## **INFORME ACTUACION ESPECIAL DE FISCALIZACION**

**ACTUACIÓN ESPECIAL DE FISCALIZACIÓN**  
**API 1239-008 DOPPC CONTRATO N°2019-043 DE JULIO DE 2019**

**AEROPUERTO INTERNACIONAL MATECAÑA**

**PEREIRA, MAYO DE 2021**

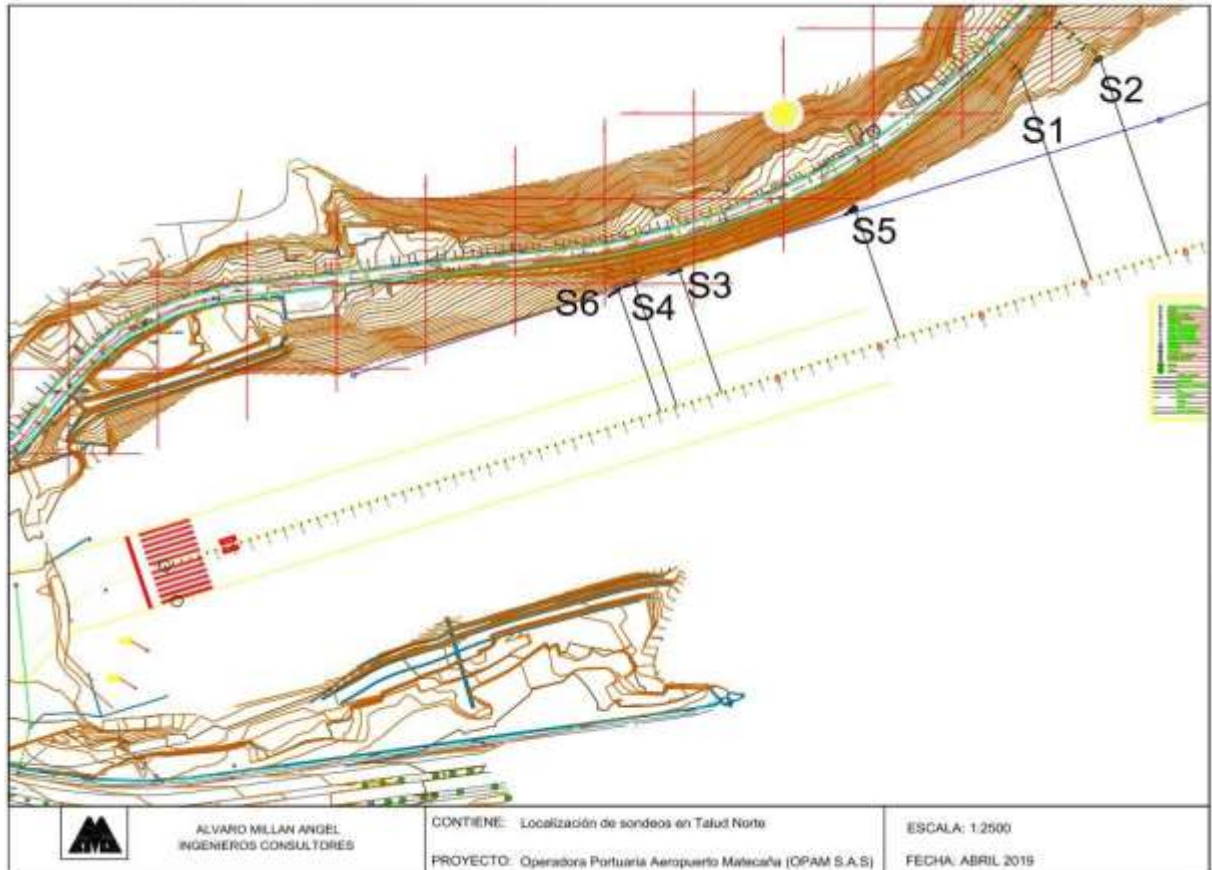
**14.** *¿En los estudios y diseños realizados por el contratista constructor al inicio del contrato se definió por las características de la estratigrafía conocida por el estudio de Alvaro Millán y por los propios la necesidad de anclar la viga cabezal que corona y une los CAISSON?*

Se reitera que el contrato es el resultado de las recomendaciones dadas por el Ing. Rios, consecuente con lo cual se inicia la construcción de pantalla de caisson unidos por medio de una viga.

Los diseños de la viga cabezal se definieron únicamente por los estudios hechos por el consultor contratado por la obra y recibido por la interventoría.
